Oppdal kommune

Høringssvar Vangslia sentrum

Vi viser til oversendelse av planforslag, for intern høring -Vangslia sentrum ved brev av 11.11.2025 med tilhørende dokumenter.

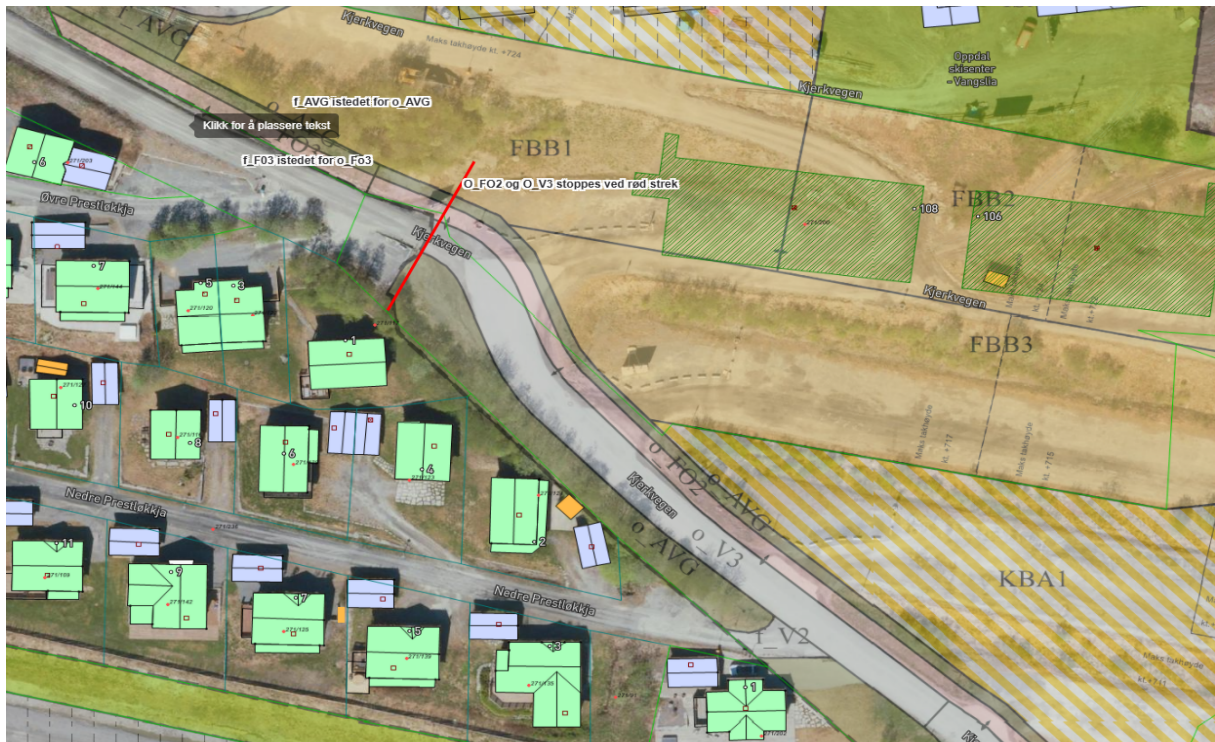
I reguleringsplanforslaget er arealbenevnelse **o_V**, **o_FO**, **o_AVG**, **o_GS**, eller **f_V**, **f_FO**, **f_AVG**, **f_GS** brukt. Det er viktig at kommunestyret som reguleringsmyndighet kjenner til virkningen av disse benevnelsene, knyttet til kommunens fremtidig rett/plikt til kommunal overtakelse og fremtidige driftskostnader.

Arealbenevnelser som **o_V** (offentlig veg) og **f_V** (felles veg) i reguleringsplaner har direkte betydning for hvem som får ansvar for fremtidig drift og vedlikehold av disse. Det er rekkefølgekrav i reguleringsbestemmelsene som definerer hvem og når de enkelte O_V/F_V skal opparbeides, samt hvem som dermed må ta kostnadene med etablering av regulert infrastruktur.

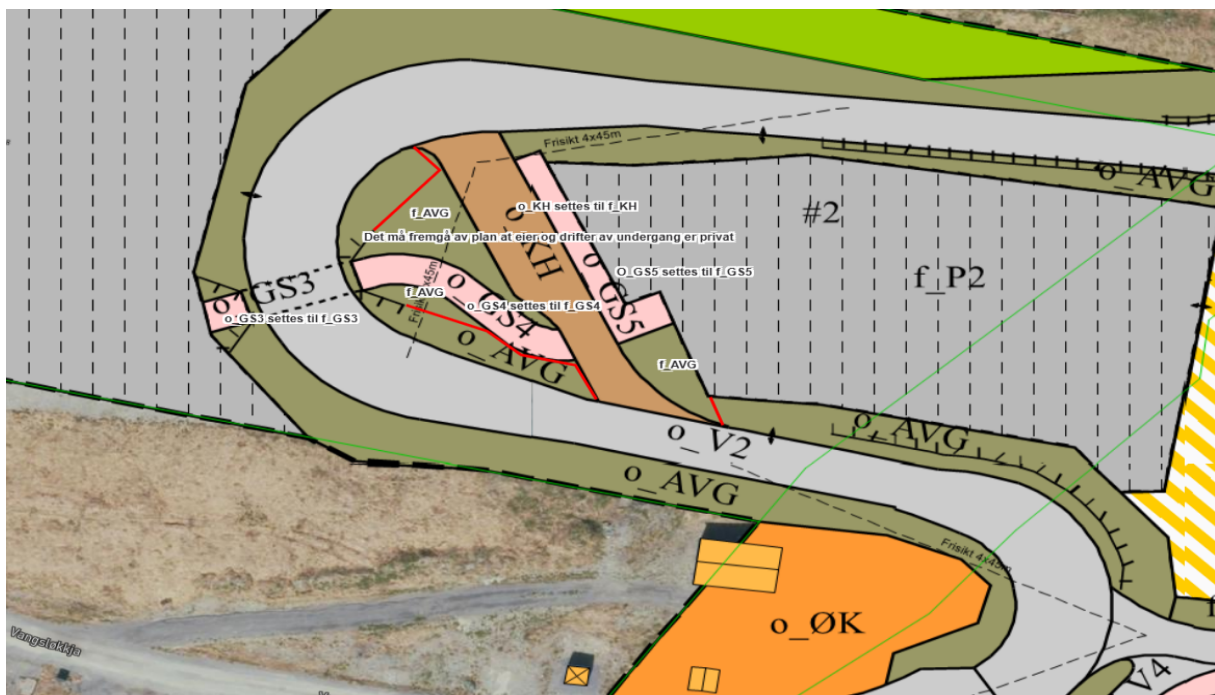
O_V3 og o_FO2 må stoppe ved rød strek. Dette innebærer at f_O3 starter ved rød strek jfr. kartutsnitt nedenfor. Offentlig veg stopper ved rød strek. Dette har sammenheng med at kommunen har driftsansvar i dag for veg frem til rød strek i dag.

Tekniske tjenester ønsker følgende endringer i plankart. Rød strek angir en skille mellom o_AVG og f_AVG. Nøyaktig plassering av dette skillet må avklares i planprosess.
